ZÁVAZNÝ BULLETIN

ZB číslo: **L410UVP-E/137a Revize 1**

Předmět: Rozšíření registrovaných parametrů zapisovače letových dat FA 2200.

Revize 1 doplňuje demontáž vodičů systému ÚEČO a vstřiku vody.

Obr. 1

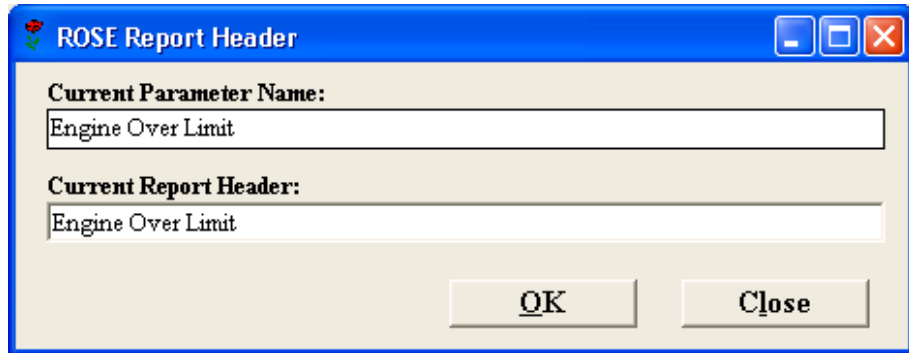
- Proveďte změnu parametru *Water Injection* následovně:
 1. V okně „Select a Parameter Name“ vyberte položku *Water Injection*.
 2. Přepište *Water Injection* na *Engine Over Limit* podle Obr. 1. Potvrďte tlačítkem „OK“.

Obr. 2

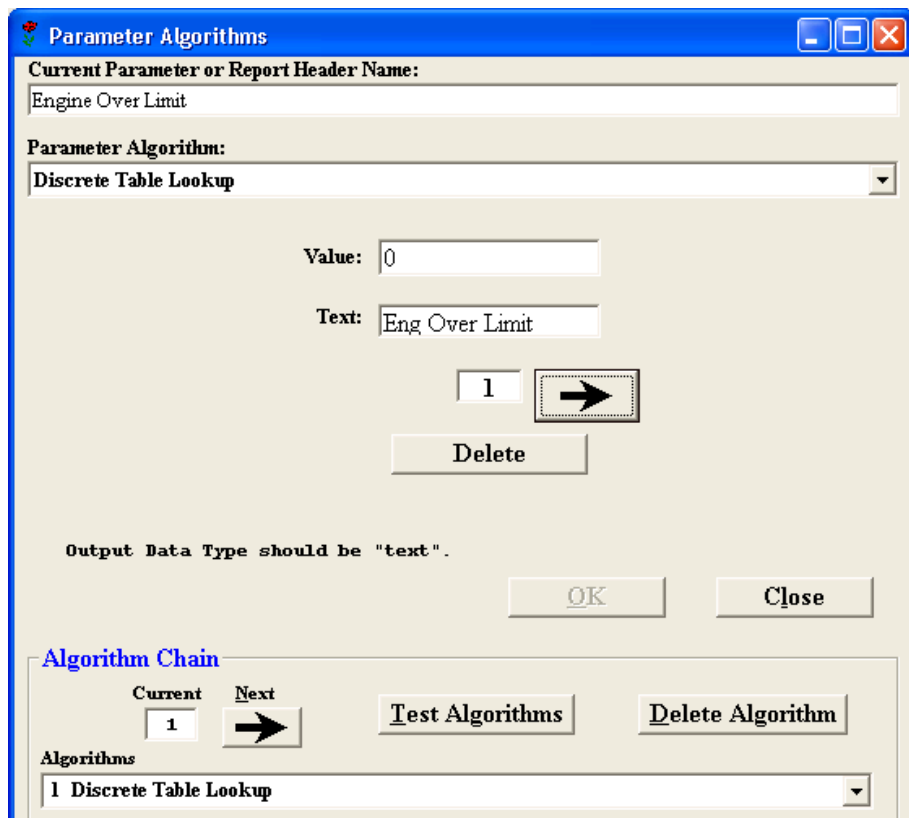
3. Zvolte tlačítko „Report Header“. Přepište položku „Current Report Header“ podle Obr. 2. Potvrďte tlačítkem „OK“.

Obr. 3

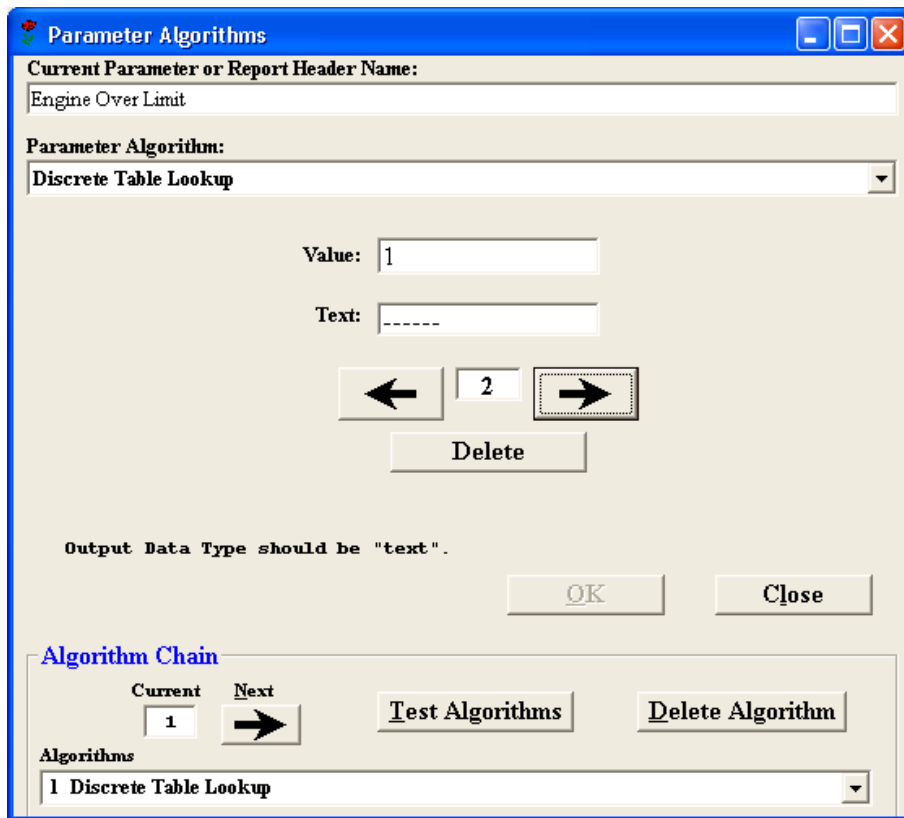
4. Zvolte tlačítko „Algorithms“. Na stránce „1“ pro pole „Value“ s hodnotou 0 přepište pole „Text“ na *Eng Over Limit* podle Obr. 3. Potvrďte tlačítkem „OK“.

Obr. 4

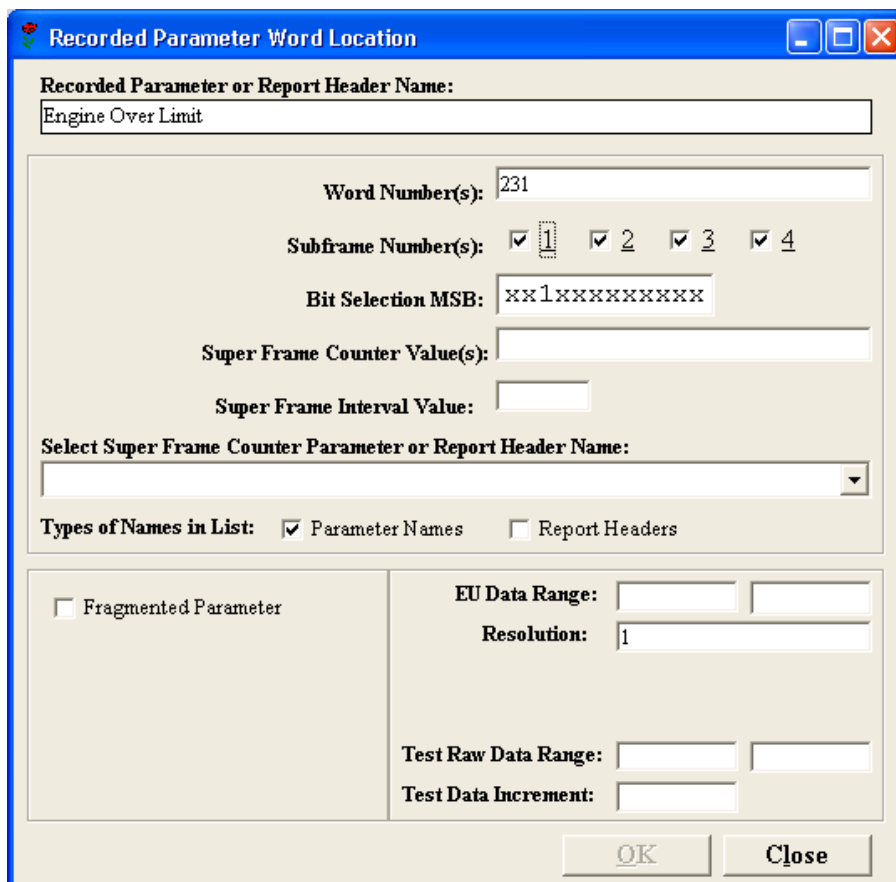
5. Na stránce „1“ zvolte „→“. Na stránce „2“, pro pole „Value“ s hodnotou 1 zkontrolujte pole „Text“. Musí odpovídat Obr. 4. Vraťte se na okno „Update Database Parameters“.

Obr. 5

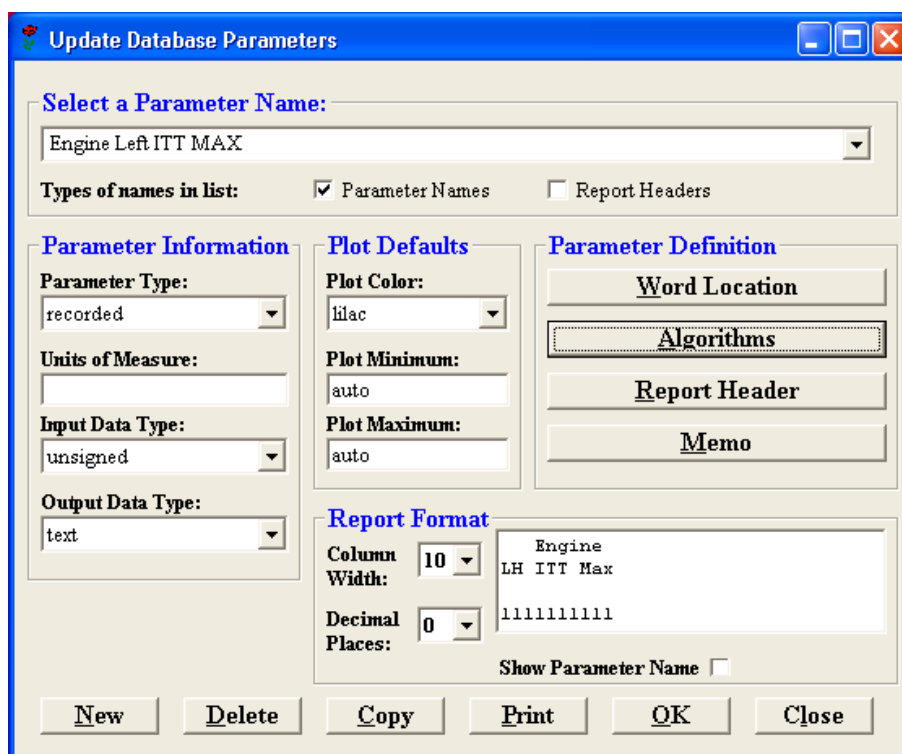
6. Zvolte tlačítko „Word Location“. Zkontrolujte všechny položky okna dle Obr. 5, případné nesrovnalosti opravte. Vraťte se na okno „Update Database Parameters“.

Obr. 7

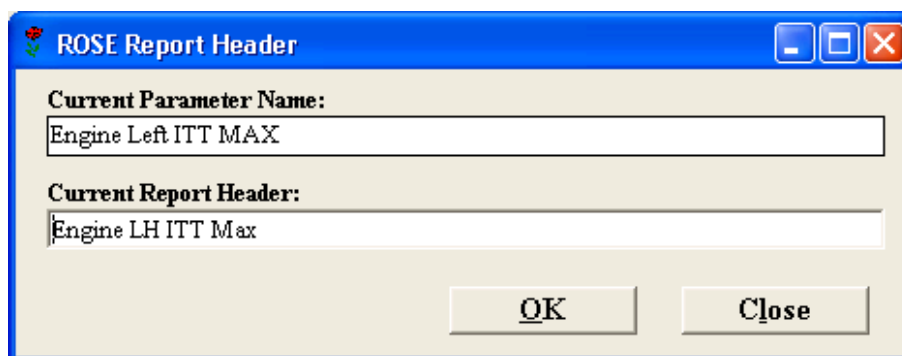
7. Zkontrolujte okno „Update Database Parameters“ podle Obr. 1. Potvrďte tlačítkem „OK“.
- Proveďte změnu parametru *Engine Left IELU Intervention* následovně:
 1. V okně „Select a Parameter Name“ vyberte položku *Engine Left IELU Intervention*.
 2. Přepište *Engine Left IELU Intervention* na *Engine Left ITT MAX*. Změnu proveďte podle postupu pro úpravu parametru *Water Injection*, body 2 až 7. Jednotlivé položky upravte podle Obr. 7 až 11.

Obr. 12

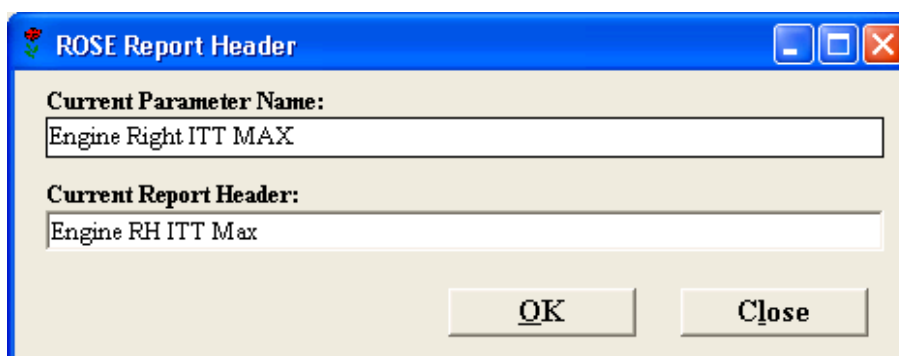
- Proveďte změnu parametru *Engine Right IELU Intervention* následovně:
 1. V okně „Select a Parameter Name“ vyberte položku *Engine Right IELU Intervention*.
 2. Přepište *Engine Right IELU Intervention* na *Engine Right ITT MAX*. Změnu proveďte podle postupu pro úpravu parametru *Water Injection*, body 2 až 7. Jednotlivé položky upravte podle Obr. 12 až 16.
